Werfverslag 7 voor project: Koning Ridderdijk 44 | 8434 Westende (BE)

Nummer: 952RTW-7

Datum: vrijdag, 23 oktober 2020

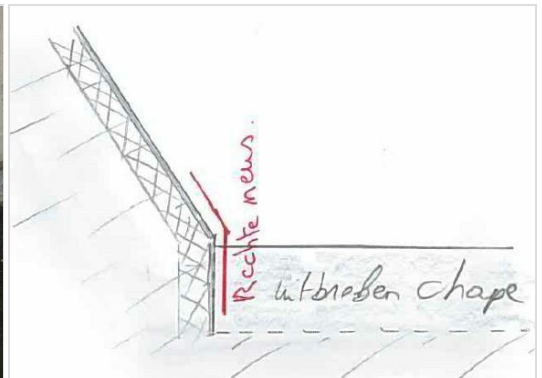
7.3 Arrêt-profiel	<p>In kader van de bescherming van het pleisterwerk t.h.v. de opgaande rolluiken wordt er een stop profiel voorzien > Zie principe schets.</p> <p>Concreet wordt er een L profiel voorzien; deze steekt +- 5 mm dieper uit t.o.v. pleisterwerk</p> <div data-bbox="400 1496 932 1966"> </div> <p>Principe schets</p>

7.6 Pomp waterspuwer

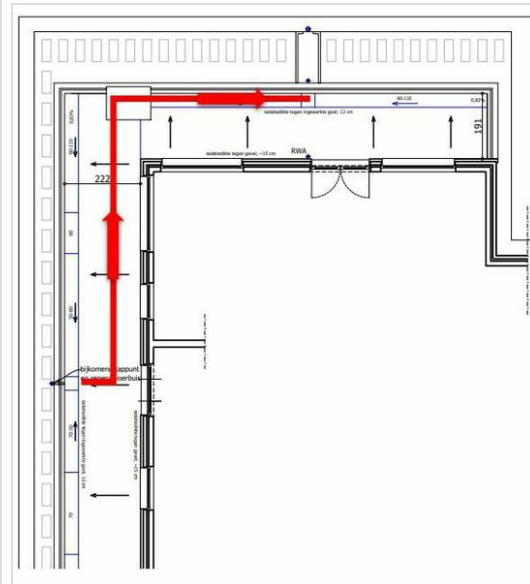
Pomp wordt t.h.v. het laagste punt (zie locatie) ter herleiden van het hemelwater naar waterspuwer | app. 1003.
